Opinia Nr 009549

wyników przeprowadzonych oględzin - ekspertyzy urządzeń grzewczo-kominowych

w budynku przy ul. Niepodległości 154/1 w Wałbrzychu
dotycząca urządzeń grzewczo-kominowych używanych przez MKB Sp. z o.o.
Boji - Podgórze

Opinia 09549-

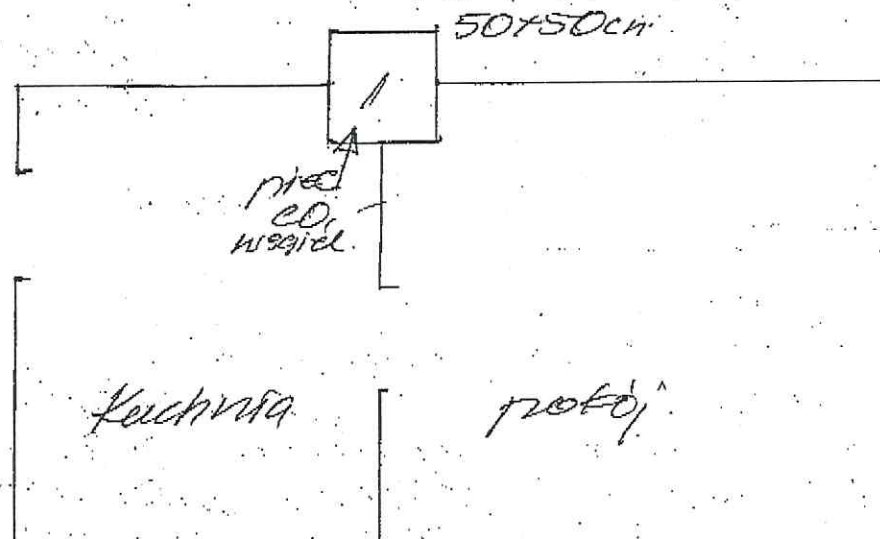
Piec CO na paliwo stałe podłączony do
przewodu m. 4. o wym. 50x50 cm.
Wentylacja wewnętrzna mechaniczna z
przewodami techn. mechaniczną - ciąg
mechaniczny (komin zewnętrzny).
Wentylacja zewnętrzna mechaniczna.
Alternatywne:
Kocioł gazowy z zamkniętą komorą
spalania podłączony do zewnętrznego
układu powietrze-spalinowego zgodnie z
wymogami producenta i projektem technicznym.
